ヤマダサービスニュース

No. 99-005

NDP-20、25、32 AD-25 部品変更のお知らせ

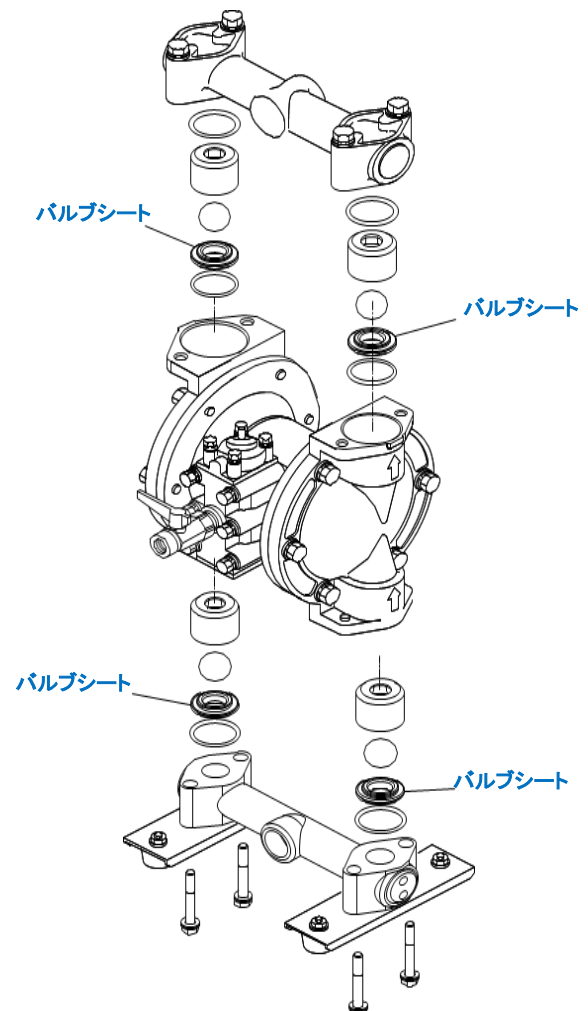
- 対象部品：バルブシート

- 変更点：部品素材(製造方法)の変更、及び共通化。
伴いまして、部品番号が変更となります。

現行(変更前)の素材、外観

BA□、BF□に使用のバルブシート

材質表記：SMS1025

(成形 + 焼結 にて製作)

BS□に使用のバルブシート

材質表記：SUS316

(切削加工 にて製作)

変更後の素材、外観

BA□、BS□、BF□ 共通となります。

材質表記：SCS14

(ロストワックス にて製作)

(ボール、Oリング接触面を追加。)

※SMS1025、SCS14は、SUS316に相当する素材な為、耐食性に変更はございません。

※バルブシート組付け寸法に変更はなく、変更前後で互換性があります。
